TRANS/WP.29/GRSP/33
29 août 2003

Forum mondial de l'harmonisation des Règlements
concernant les véhicules (WP.29)
Groupe de travail de la sécurité passive (GRSP)

RAPPORT DU GROUPE DE TRAVAIL DE LA SÉCURITÉ PASSIVE (GRSP)
SUR SA TRENTE-TROISIÈME SESSION

(2-6 juin 2003)

Figure 1

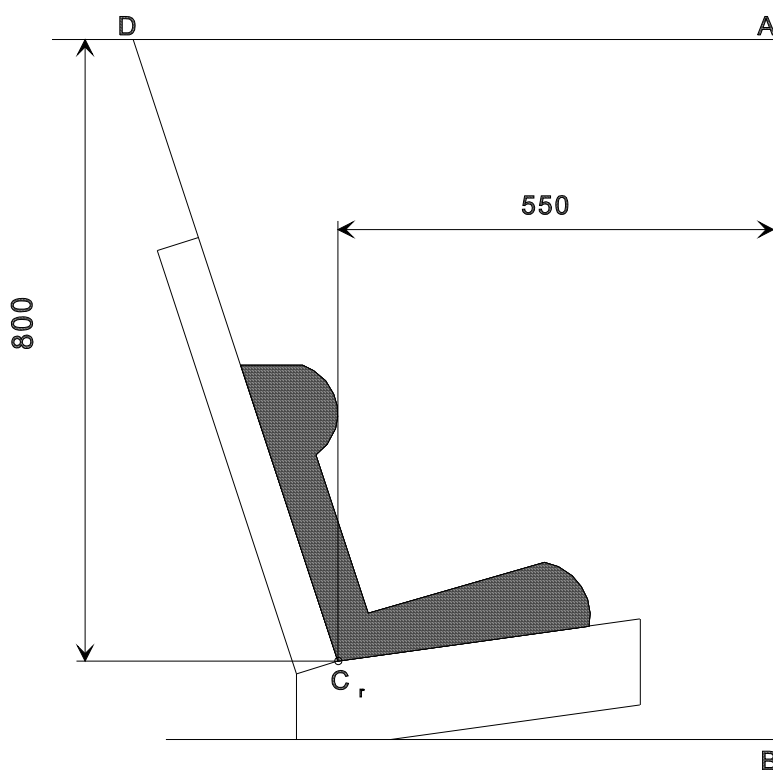
Paragraphe 7.1.4.4.1.1, modifier comme suit:

«7.1.4.4.1.1 Dispositifs de retenue pour enfants faisant face vers l'avant: la tête du mannequin ne doit pas franchir les plans BA et DA, tels qu'ils sont définis à la figure 1 ci-dessous, dans les 300 ms qui suivent le choc ou jusqu'à ce que le mannequin s'immobilise définitivement si cette immobilisation survient avant.

Figure 2

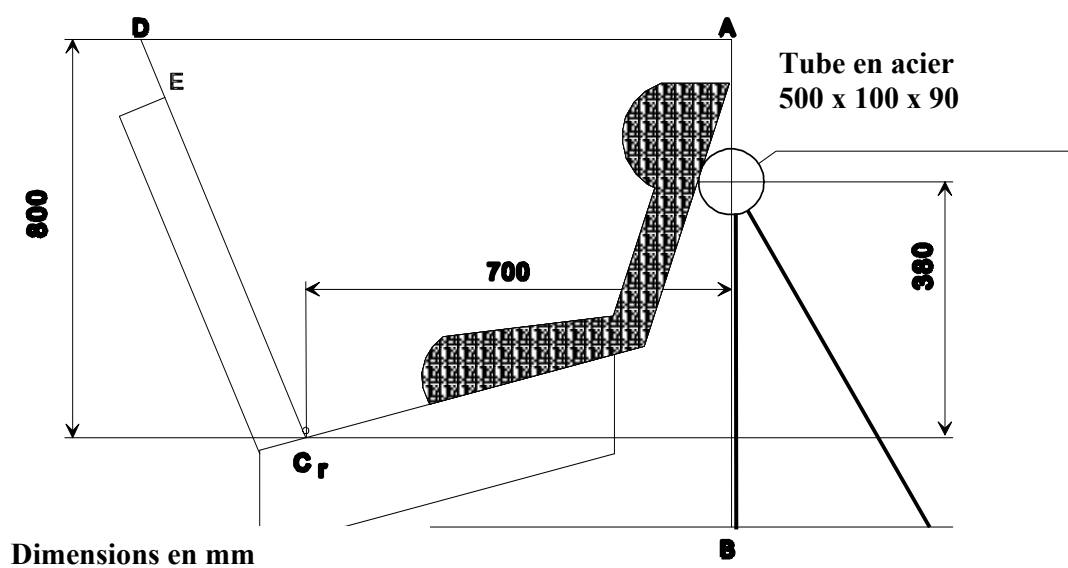
Paragraphe 7.1.4.4.1.2.1, modifier comme suit:

- «7.1.4.4.1.2.1 Dispositifs de retenue pour enfants appuyés contre la planche de bord: la tête du mannequin ne doit pas franchir les plans AB, AD et DCr, tels qu'ils sont définis à la figure 2 ci-dessous, dans les 300 ms qui suivent le choc ou jusqu'à ce que le mannequin s'immobilise définitivement si cette immobilisation survient avant.

Figure 3

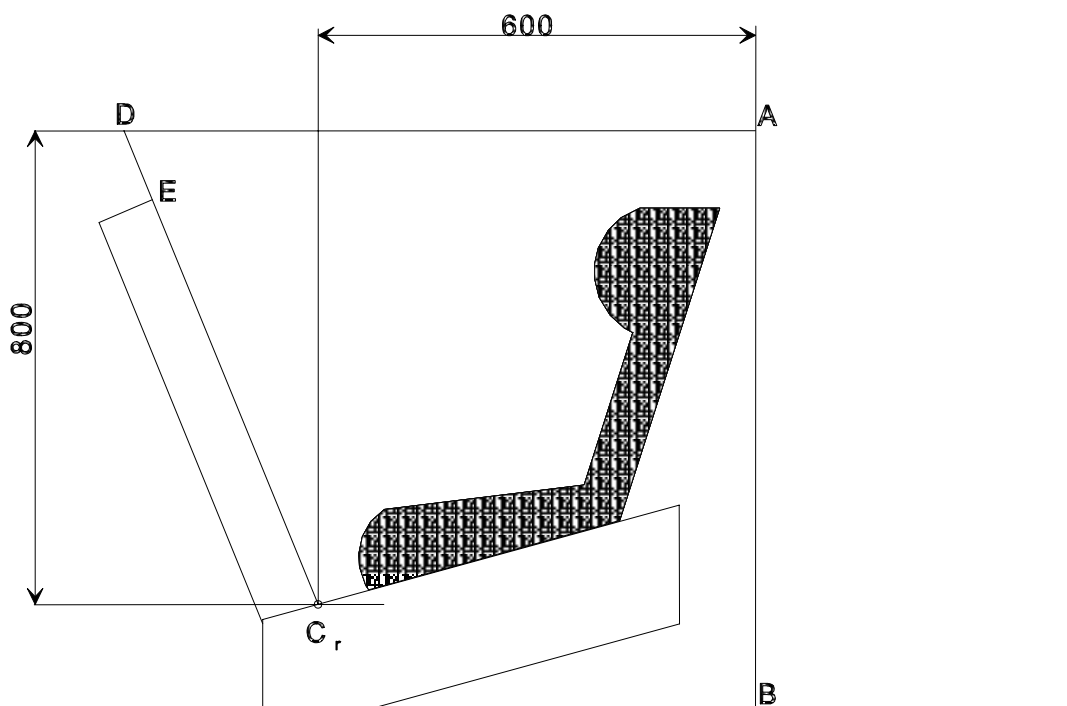
Paragraphe 7.1.4.4.1.2.2, modifier comme suit:

«7.1.4.4.1.2.2 Dispositifs de retenue pour enfants du groupe 0 non appuyés contre la planche de bord et nacelles: la tête du mannequin ne doit pas franchir les plans AB, AD et DE, tels qu'ils sont définis à la figure 3 ci-dessous, dans les 300 ms qui suivent le choc ou jusqu'à ce que le mannequin s'immobilise définitivement, si cette immobilisation survient avant.

Figure 1

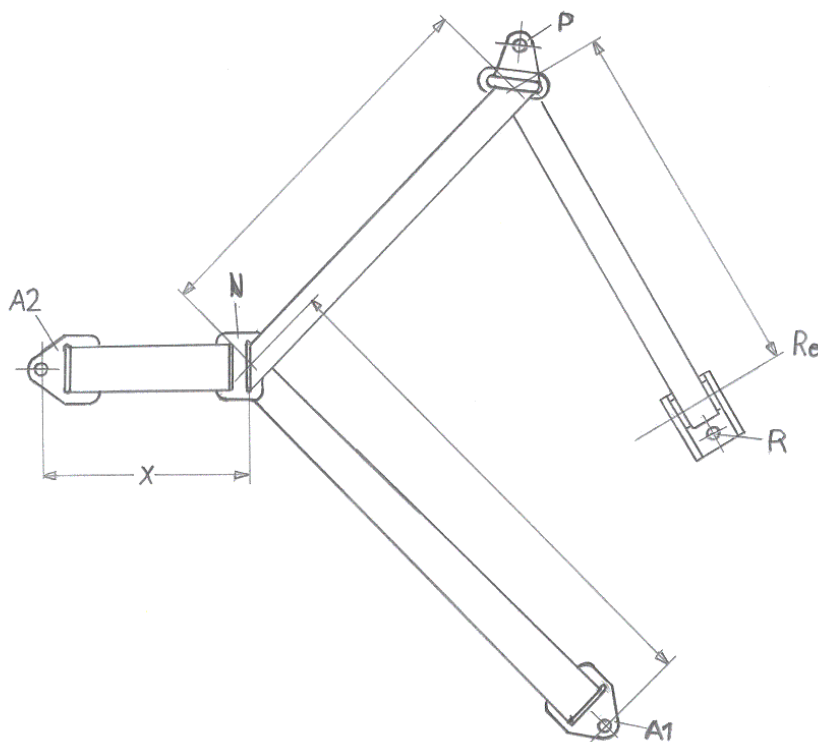
Sur la figure 1 ci-dessous la valeur de X est de 200 ± 5 mm. La longueur effective de la sangle entre A1 et l'axe médian du bobineau de l'enrouleur Re (lorsque la sangle est complètement déroulée, y compris la longueur minimale de 150 mm* utilisée pour les essais des catégories universelle et semi-universelle) doit être de $2\,820 \pm 5$ mm lorsqu'elle est mesurée suivant une ligne droite, sans charge et sur une surface horizontale; cette longueur peut être augmentée pour l'essai de la catégorie des dispositifs à usages restreints. Pour toutes les autres catégories de dispositif de retenue pour enfants, la longueur minimale de la sangle enroulée sur le bobineau de l'enrouleur est de 150 mm*.»

Figure 1, modifier comme suit:
